大飯発電所 3, 4号機の現場確認結果について

平成 24 年 4 月 25 日
福井県原子力安全専門委員会 事務局
(原子力安全対策課)

福島第一原子力発電所の事故を踏まえた県内原子力発電所の安全性向上対策の実施状況を確認するため、関西電力(株)大飯発電所 3, 4号機の現場確認を行った。

写真 7-1 中央制御室横会議室

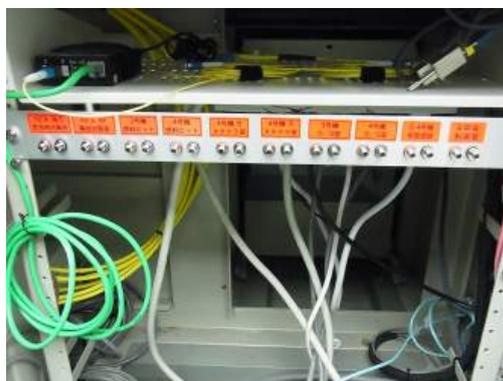
- ・ 外部との連絡手段についての委員からの質問に対して、
 - 外部との連絡においては、緊急時衛星通報システムおよび衛星携帯電話を使うこととしており、福島第一原子力発電所の事故前は、衛星携帯電話1台のみの配備であったが、昨年10月の福井県の要請も踏まえ、緊急時衛星通報システム3台、衛星携帯電話22台を追加配備した
 - 衛星携帯電話の屋外アンテナを10台設置しており、中央制御室横の会議室では、衛星携帯電話10台と、緊急時衛星通報システム3台を合わせて13台が使用可能である
 - 衛星携帯電話のアンテナは、制御建屋および第2事務所屋上に設置している衛星通信システムは必要時に可搬アンテナを屋上に設置しており、ケーブルを屋上から敷設する
 - メーカーからの情報は、事業本部経由で入手するとの説明があり、これら通信システムが配備されていることを確認した。
- ・ その他、恒常設置のアンテナだけでなくモバイル通信が重要との質問に対して、衛星携帯電話を外に持ち出せば、通常の携帯電話として使用できるとの説明があった。
